改善箇所の説明図

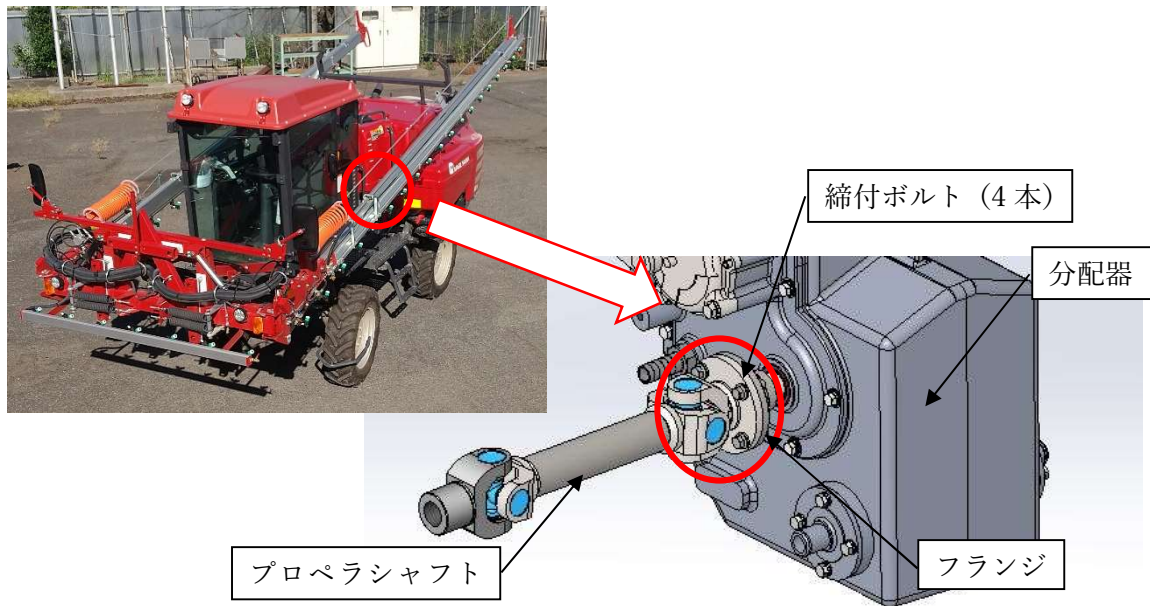
農業用薬剤散布車のプロペラシャフトにおいて、締結ボルトの締付トルクが不足しているものがある。そのため、そのままの状態で使用を続けると、プロペラシャフトが脱落し走行不能になるおそれがある。

全車両、点検と再締結を実施する。
